Betreff: BImSchG; Antrag auf Genehmigung nach §4 BImSchG zu 5 WEA auf der Gemarkung Franzenheim – Nachreichung Umweltverträglichkeitsstudie 01/2018; gemeinsame Stellungnahme der Naturschutzverbände BUND, NABU und Pollichia, (BUND-Az.: 1710-TS-68/32323)
Beteiligung der anerkannten Naturschutzverbände; Ihr Schreiben vom 24.01.2018 – Ihr Az.: 11-144-31;

Rote Pfeile: geplante WKA-Standorte. Kreise = Nachweis Wildkatze: lila: Verkehrstopfer; grün: satDNA; weiß: Bildmaterial und Haarproben. FHM4: Nachweis Jungtier(!), ca. 6 Wo alt; FHM3: 3 Individuen identifiziert; KKR40: 3 Individuen identifiziert. (K.P.Kugel, BUND Trier-Saarburg)

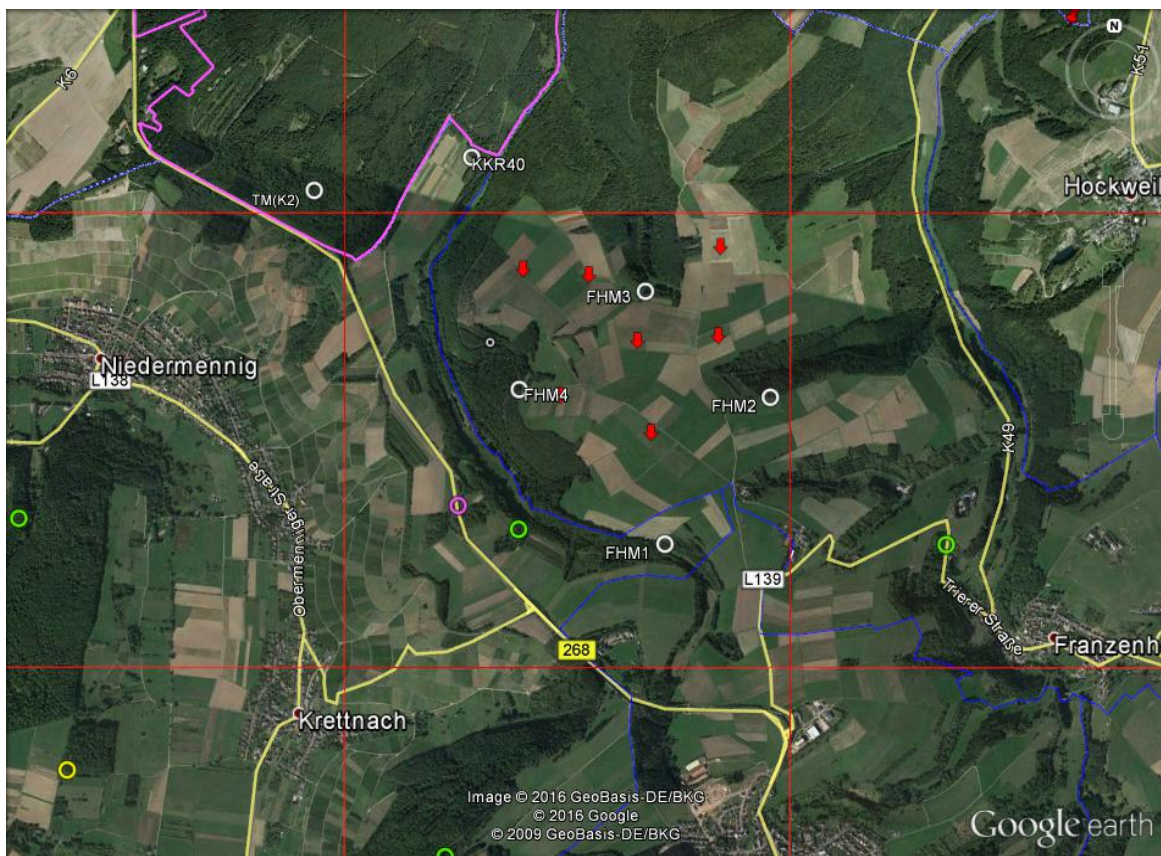
Wie in den Gutachten ausgeführt, ist in der unmittelbaren Umgebung der geplanten Windkraftanlagen als weitere geschützte Art die europäische Wildkatze (*Felis silvestris silvestris*, Anhang IV FFH und Rote Liste) vertreten. Sie wurde nicht nur im Mattheiser Wald und im Franzenheimer-Talsystem (einschließlich der unmittelbar an die

Einzelstandorte heranreichenden Nebentäler) nachgewiesen, sondern ebenso bei Krettnach, bei Oberremmel und im Wiltinger Wald.

Die in der UVS erhobene Behauptung, im Plangebiet fehle es an einer Dauerbesiedlung der Art, entbehrt jeder fachlichen Relevanz und widerspricht signifikant den in der unmittelbaren Umgebung erfolgten Nachweisen. Die Vielzahl der individualisierten Tiere auf kleinem Raum könnte sogar im Sinne einer deutlich überdurchschnittlich hohen Populationsdichte interpretiert werden, wobei Bestandsschwankungen in Rechnung gestellt werden müssen.
